《三亚市吉阳区罗蓬村村庄规划修编（2023-2035）》 殡葬用地规划修改

规划公示版

三亚市吉阳区人民政府
三亚市吉阳区农业农村局

2025 年 9 月

《三亚市吉阳区罗蓬村村庄规划修编（2023-2035）》殡葬用地规划修改

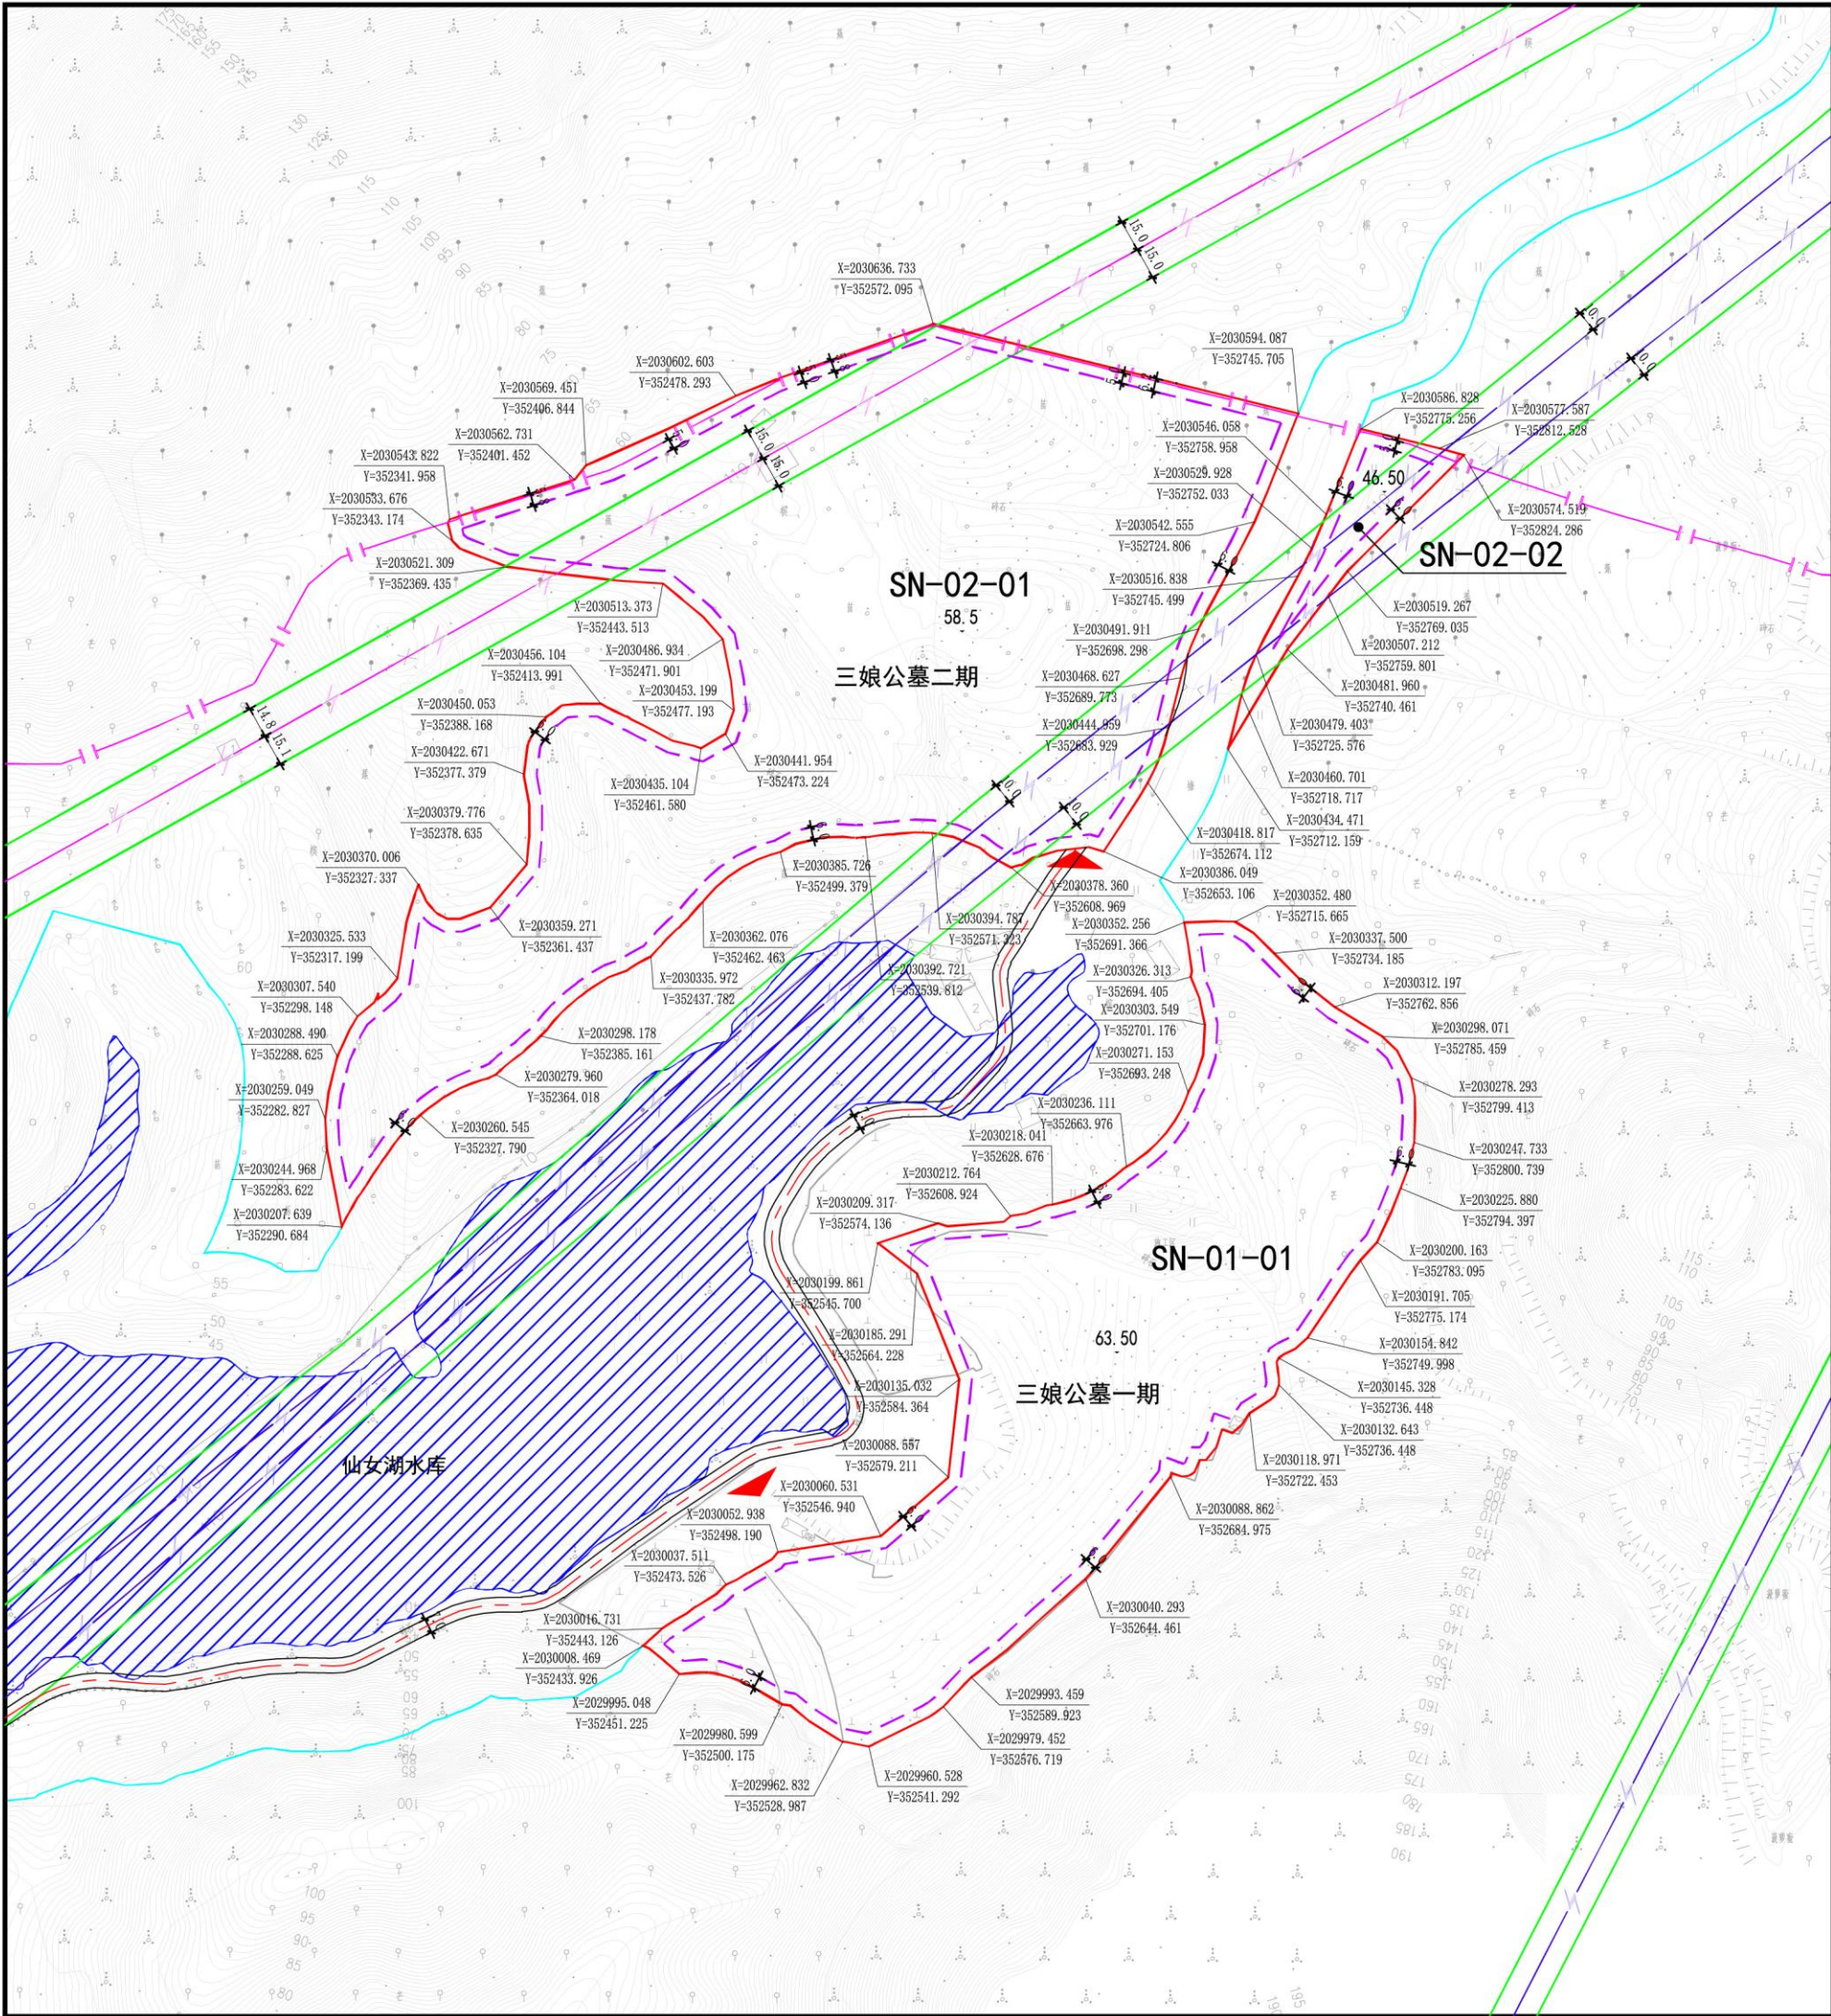
为完善三亚市吉阳区殡葬设施建设与管理促进绿色殡葬，落实三亚市殡葬领域设施用地专项整治行动要求，根据三亚市吉阳区人民政府工作部署，申请对《三亚市吉阳区罗蓬村村庄规划修编（2023-2035）》中的殡葬用地进行调整。

罗蓬村殡葬用地为三娘公墓一二期，位于罗蓬村东南侧，仙女湖东北部区域，紧邻大茅村。本次殡葬用地边界修改在不占用生态保护红线、永久基本农田、一般耕地、公益林、林地保护控制线以及河道管理线等条件下，按照符合公墓选址及规模要求，在现状已建区域础上进行调整，具体为：为避让河道管理线，对用地边界及规模进行调整，修改前用地面积为 19.83 公顷，修改后用地面积调整为 13.28 公顷，用地性质保持不变，为殡葬用地（代码：1506）。同时，本次修改根据公墓现状建设情况，并结合公墓项目相关规范及海南省其他同类型公墓规划控制指标，确定地块规划条件为容积率 ≤ 0.1 ，建筑密度 $\leq 5\%$ ，建筑限高 ≤ 12 米，墓区绿化覆盖率不得低于墓区面积的 50%，其余控制要求详见图则。
